Numer postępowania: **ZP-271-49/24**

## **WYJAŚNIENIA ORAZ ZMIANA TREŚCI SWZ**

Dotyczy: postępowania o udzielenie zamówienia publicznego, prowadzonego w trybie przetargu nieograniczonego na **"Dostawa sprzętu medycznego"**.

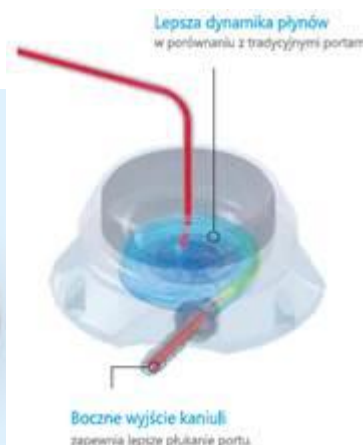
Jeśli Zamawiający umożliwi składanie na wybrane pozycje w pakiecie 43 to czy w pozycji 2 dopuści port w całości wykonany z tworzywa wysokosprawnego- korpus portu i element ustalający są wykonane z tworzywa sztucznego przeznaczonego do implantów medycznych

(polisulfon), 6F i 8F z cewnikiem o dł. 63 cm, poliuretanowym, z Komorą zapobiegającą powstawaniu skrzeplin (bez martwych stref), wycięcia w podstawie poru (ułatwienie dla personelu przy obsłudze portu), 3 otwory mocujące wypełnione silikonem, Waga portu : 4,9g, Wysokość portu : 12.1mm Podstawa 26.7 mm, średnica membrany 12,7 mm – wyposażenie : mechanizm mocujący cewnik igła tępa, igła Hubera zakrzywiona 22 g, Igła prosta 22 g, igła wprowadzająca 18 G, rozrywalna koszulka, prowadnica

Możliwość podawania kontrastu PSI do 300, grawer CT w podstawie portu w celu łatwiejszej lokalizacji

- Maksymalna ilość wkłuć: igły 19/20G - 1000 wkłuć, igły 22G - 1500 wkłuć,
- Pacjent z portem może być skutecznie skanowany w systemie MR w następujących warunkach: statyczne pole magnetyczne 1,5 - Tesla (1,5T), 3- Tesla (3T), 7- Tesla (7T), maksymalny przestrzenny gradient pola 4500G/cm (45T/m)
- W zestawie paszport w języku polskim, pakiet edukacyjny dla pacjenta oraz bransoletka. Wraz z zestawem do implantacji rekomendowanym przez Polskie Towarzystwo Chirurgii Naczyniowej, o składzie jak poniżej:

**Zamawiający podtrzymuje zapisy SWZ.**

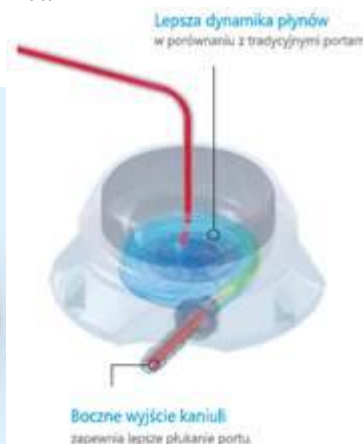
Zwracamy się z zapytaniem do Zamawiającego czy wyrazi zgodę na dopuszczenie równoważnego przedmiotu zamówienia, w którym użyto zbliżonych norm ocen technicznych, specyfikacji technicznych i systemów referencji technicznych zbliżonych do opisu przedmiotu zamówienia i nie zmieniających funkcjonalności leczniczej?

Dla pozycji 1 Port znany Zamawiającemu z umowy ZP-272-345-23, wykonany w całości z tytanu wraz z kompletem akcesoriów do wprowadzenia. Komora portu w kształcie zbliżonym do wycinka stożka z wcięciami zapewniającymi pewny i stabilny chwyt, z bocznym ułożeniem kaniuli wyjściowej Komora o objętości 0,4ml. Cewnik poliuretanowy 6,6 Fr, długość do 550mm, z oznaczoną długością co 1 cm. Port kompatybilny ze środowiskiem MRI; port dający

**Zamawiający podtrzymuje zapisy SWZ.**
